INFORME DE HITO DE CONTROL N° 404-2026-CG/GRMD-SCC

"EJECUCIÓN DE OBRA POR ADMINISTRACIÓN DIRECTA: MEJORAMIENTO DEL SERVICIO ACADÉMICO PRÁCTICO DE LA ESCUELA PROFESIONAL DE ENFERMERÍA DE LA UNIVERSIDAD NACIONAL AMAZÓNICA DE MADRE DE DIOS"

HITO DE CONTROL N° 10
EJECUCIÓN DE OBRA Y LA PARTICIPACIÓN DE LA INSPECCIÓN AL MES DE ENERO Y FEBRERO DE 2026

Imagen n.° 3
Planta ascensor - bases integradas contrato n.° 18-2025-UNAMAD-R-DIGA

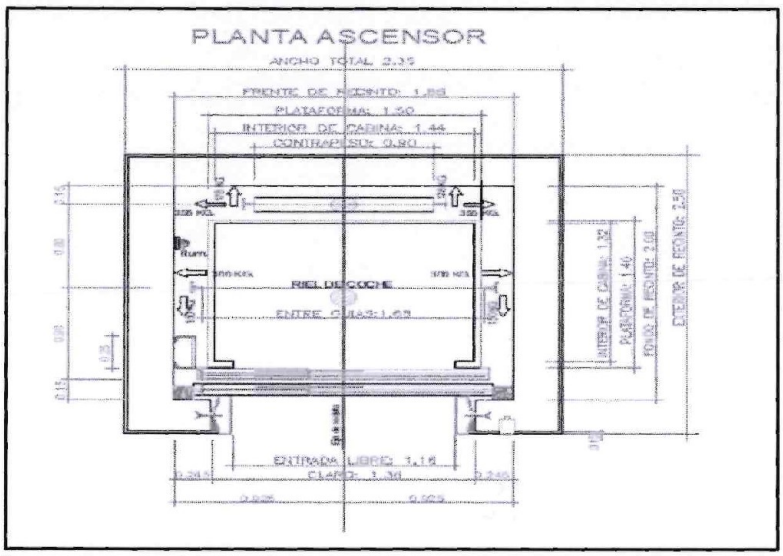
Así también, se muestra el plano considerado en las bases integradas, el cual muestra las medidas de las estructuras construidas, según imagen siguiente:

Imagen n.° 6
Ubicación del ascensor del tercer nivel

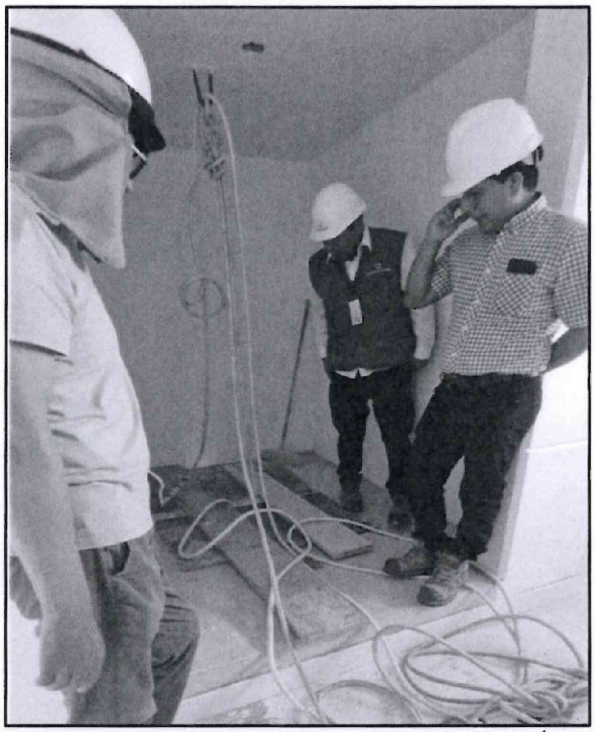
Como se puede apreciar en la imagen n.° 6, los responsables de Obra habrían dispuesto modificar la estructura del plano al haber efectuado los cortes de concreto en los lados laterales, pese a que en los planos ni especificaciones plantean dejar espacios libres en el tercer nivel requeridos para la instalación del ascensor.

Por lo tanto, se advierte que estas modificaciones al realizar cortes en la losa de concreto armado del tercer nivel, de la sala de operaciones dejarían a la losa en un situación donde las características físico mecánicas del concreto construido, perderían características de resistencia, ya que al ser planteadas inicialmente como un cuerpo compacto de una losa, ahora tendría aberturas en el medio de su construcción, entonces la estructura de concreto armado en la losa del tercer nivel, actuaría como una carga muerta y ya no trabajaría como un pórtico rígido que actúa transmitiendo las cargas y la rigidez a los elementos estructurales en (las columnas y/o placas), sino más bien como un peso muerto en voladizo, entonces al perder rigidez, estas cargas muertas esforzarían más a los elementos estructurales verticales.

Imagen n.° 9
Plano de Distribución General del Primer Nivel

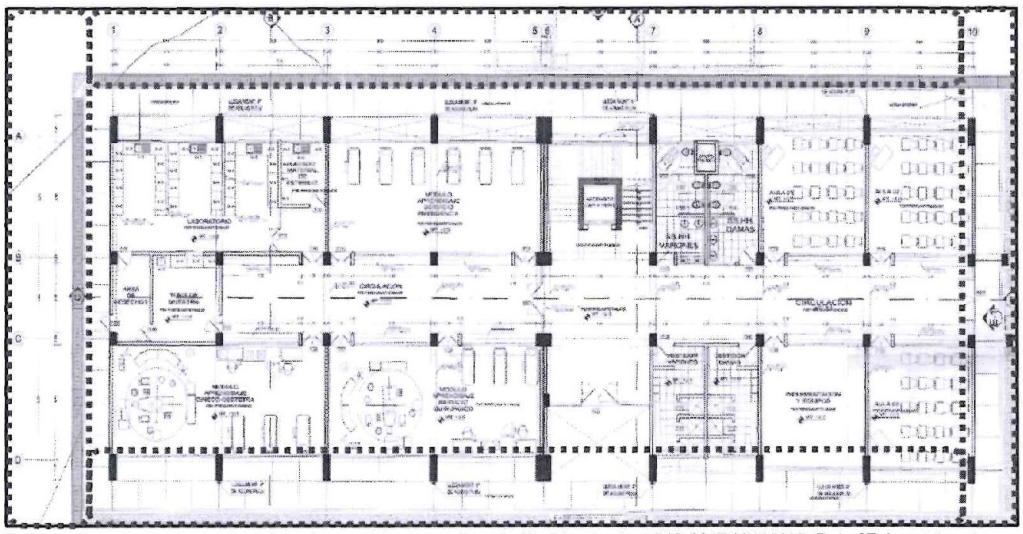
Así también, se muestra el plano de arquitectura A1 denominado "Plano de Distribución General del Primer Nivel", donde se identifica la ubicación de las veredas en los ejes 1, 10, A y D, según la imagen siguiente:

Conforme se muestra en las imágenes precedentes, la Comisión de Control identificó el presupuesto y ubicación de las veredas; es así que producto de la inspección física realizada el 24 de febrero de 2026, se constató la presencia de fisuras transversales respecto al eje longitudinal, en tramos que se extienden de un extremo al otro de la sección, las cuales no fueron guiadas por las bruñas correspondientes; situación que se corrobora en las imágenes siguientes.

Imagen n.° 13
Plano E11, del expediente técnico del adicional n.° 4

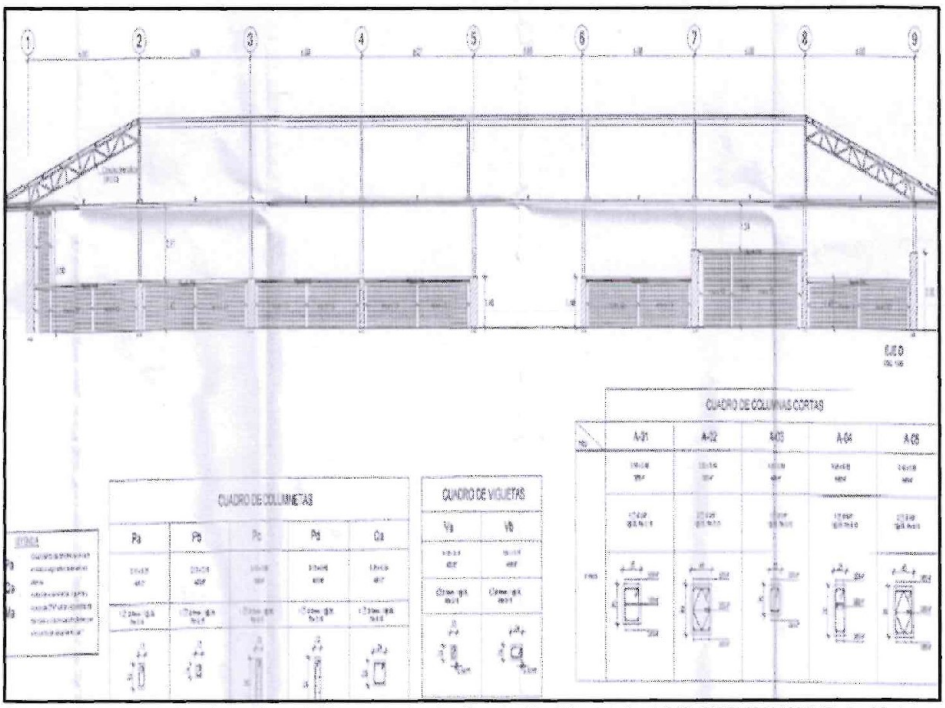
Como se puede visualizar el plano considera un alineamiento recto de las columnas; sin embargo, en la columna ubicada en el eje D, intersección con el eje 8 del tercer nivel la Comisión de Control identificó que esta no mantiene el alineamiento recto planteado en el expediente técnico, situación que se corrobora en la imagen siguiente:

Imagen n.° 17
Alineamiento curvo en columna de tercer nivel

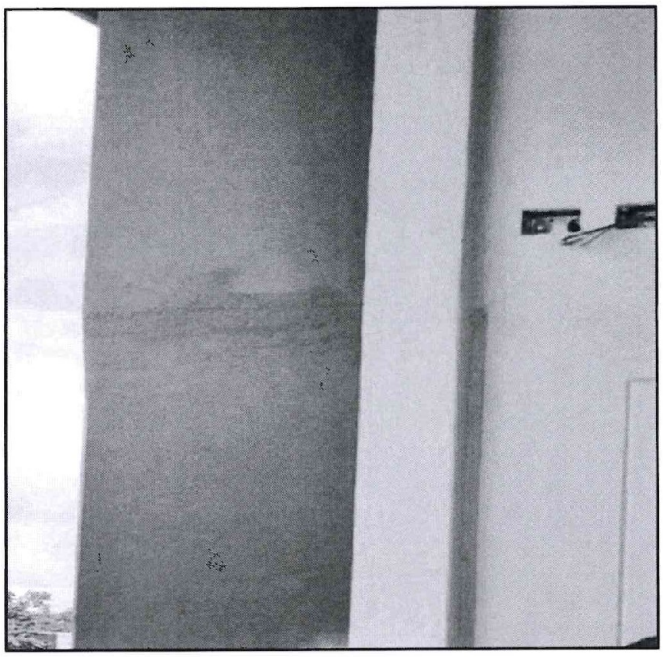
6. En el tercer nivel de la infraestructura de la Obra, se pudo evidenciar un alineamiento curvo en las juntas entre las columnas de concreto armado y las falsas columnas de Drywall, lo cual se muestra a continuación:
